Gemeinde Hollern-Twielenfleth

1.Änderung Bebauungsplan Nr. 16 „Östlich des Mühlenweges“

Abwägung der Stellungnahmen aus der frühzeitigen Behördenbeteiligung (§ 4 Abs. 1 BauGB) und der frühzeitigen Öffentlichkeitsbeteiligung (§ 3 Abs. 1 BauGB)

Stand: 19.05.2021

Stellungnahme zum öffentlichen Belang: Kampfmittelbeseitigung**Betreff: Hollern-Twielenfleth, B-Plan 16 "Östlich des Mühlenweges" 1. Änderung**

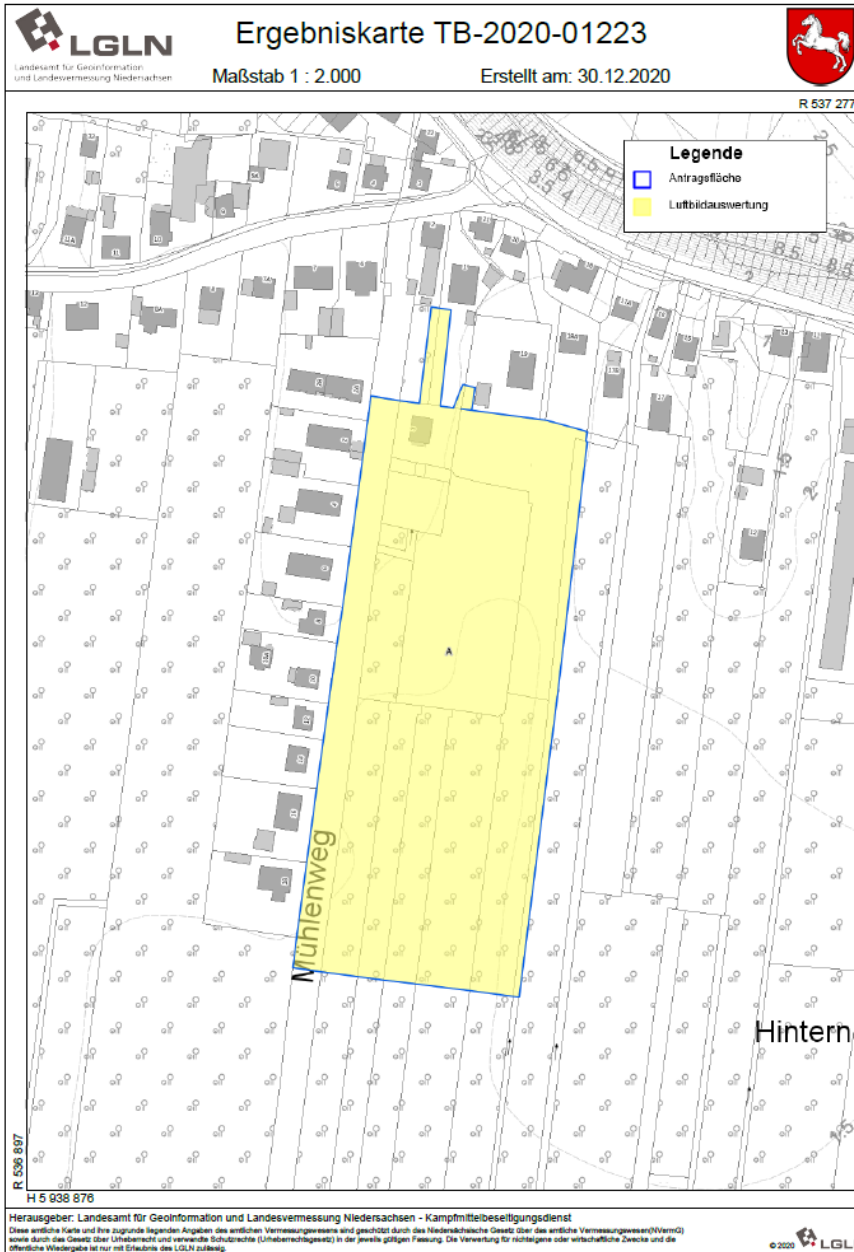
Für die Planfläche liegen dem Kampfmittelbeseitigungsdienst Niedersachsen die folgenden Erkenntnisse vor (siehe beigefügte Kartenunterlage) :

Empfehlung: Luftbildauswertung**Fläche A**

Luftbilder: Die derzeit vorliegenden Luftbilder wurden nicht vollständig ausgewertet.
Luftbildauswertung: Es wurde keine Luftbildauswertung durchgeführt.
Sondierung: Es wurde keine Sondierung durchgeführt.
Räumung: Die Fläche wurde nicht geräumt.
Belastung: Es besteht der allgemeine Verdacht auf Kampfmittel.

Folgende Hinweise wurden in die Begründung im Kapitel „Kampfmittel“ aufgenommen.

Über eine Belastung mit Kampfmitteln ist nichts bekannt. Allerdings wurden auch keine Untersuchungen hierzu angestellt. Eine Untersuchung auf Kampfmittel ist in Niedersachsen nicht erforderlich. Im Rahmen dieser Satzung und auch im Bauantragsverfahren sind keine weiteren Untersuchungen oder Maßnahmen erforderlich.
